RESOLUCIÓN No. 2733
16 de septiembre de 2026

**POR LA CUAL SE OTORGA UN PERMISO DE OCUPACIÓN DE CAUCE Y SE DICTAN
OTRAS DISPOSICIONES
(POC-00019-26)**

Figura 184. Líneas de flujo (Línea) afectadas aguas arriba del inicio del cauce asociado – Ronda 2A

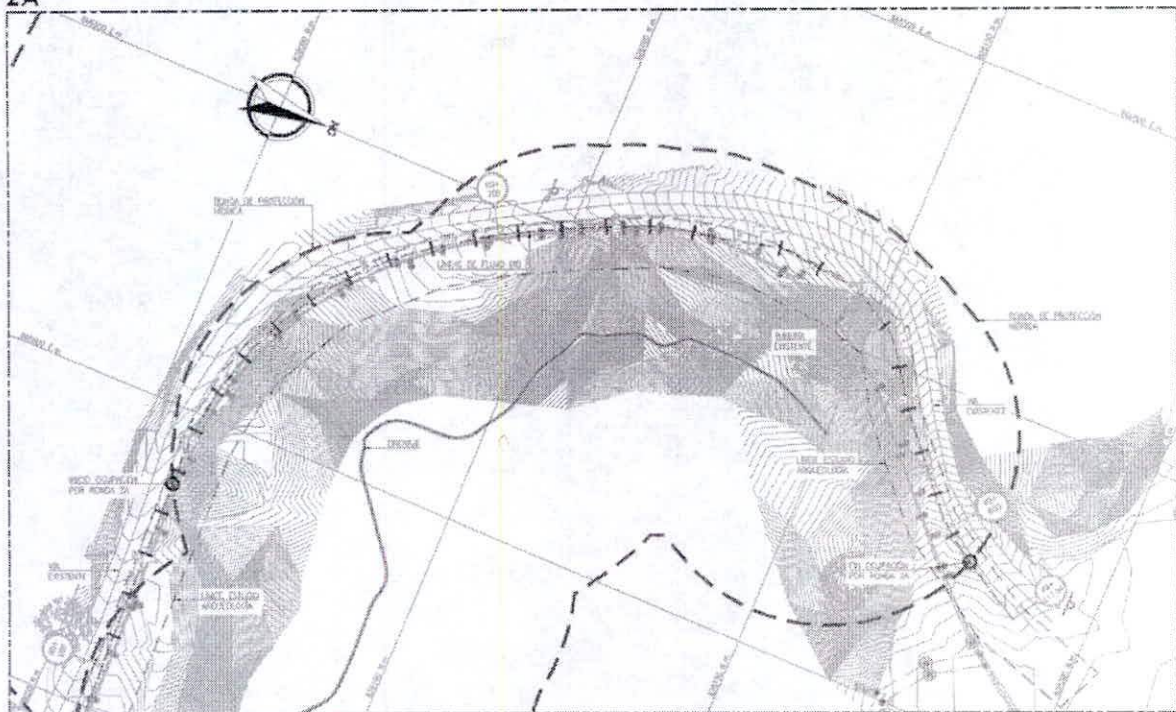
De acuerdo con lo descrito anteriormente, los análisis hidráulicos asociados a esta ocupación no son relevantes y, se considera que las obras proyectadas no afectarán el cuerpo de agua en los niveles que podrían presentarse durante eventos extremos.

Figura 237. Perfil ocupación por ronda 2A

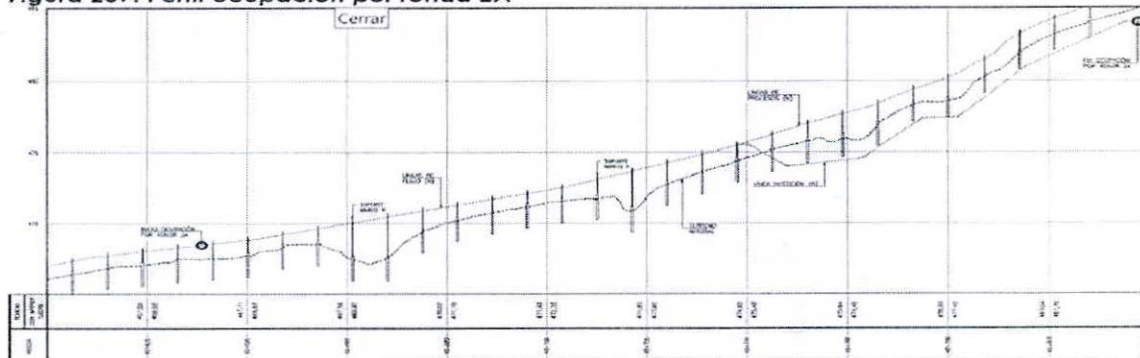
Las líneas de flujo proyectadas en este punto de ocupación por ronda 2A serán instaladas de manera elevada y se apoyarán mediante soportes marco H (Figura 198). La superestructura de los soportes está compuesta por perfiles de acero al carbón A53 grado B SCH 40, los cuales soportan las cargas provenientes de las líneas de flujo en los sectores de escorrentía o depresiones naturales del terreno. La longitud entre soportes varía entre 6 y 8 m. La cimentación de los soportes de tubería consiste en un dado en concreto reforzado con una profundidad variable y una resistencia mínima a la compresión de 21,0 MPa, la cual garantiza la estabilidad general de la estructura.

Un tramo específico de la ocupación por ronda será instalado de manera enterrada, por lo cual, se implementará el zanjado de tubería como estructura para la instalación de este (Figura 199).
